Всички заинтересовани лица относно процедура № 96/2014 с предмет: „Доставка на арматура за усукани изолирани проводници за ниско напрежение за нуждите на ЕНЕРГО-ПРО Мрежи АД, по обособени позиции“

### ОТГОВОРИ НА ПОСТЪПИЛИ ВЪПРОСИ

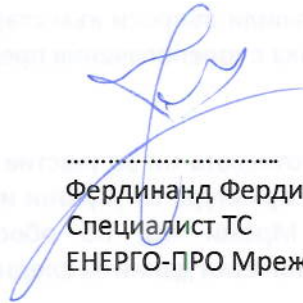
В обособена позиция пет „Крепешни елементи“ под точка №5 и точка №6 са посочени и индивидуализирани следните строителни материали: Термосвиваема ремонтна лента за пров. със сечение 5/15 mm и ширина 60 mm, както и Термосвиваема ремонтна лента за пров. със сечение 10/20 mm и ширина 60 mm. След направени проучване установихме, че тези елементи не се произвеждат от заводите производители на такъв тип материали и на практика тяхната доставка е невъзможна или най-малкото силно затруднена. Моля да ми предоставите разяснения по обособена позиция

седем и по-конкретно какво представляват и за какво се използват посочените в нея материали. Информацията ни е необходима, тъй като няма подробно описание на елементите, в следствие на което няма как да индивидуализираме материалите пред производителите, с които сме в търговски отношения, за да могат да ги изработят и представяването от мен търговско дружество да ги достави.

В V-та Обособена позиция: Крепежни елементи позиции № 5 и № 6, Посочените размери са препоръчителни. Изискването за търсения материал е да служи като средство за възстановяване на малки нарушения в изолацията на проводника – аналогични материали са така наречените ремонтни маншети.

В VII-ма Обособена позиция: дюбелите са предвидени за монтаж на „1. Конзола за стълб/стена с отвори“ от V-та Обособена позиция.
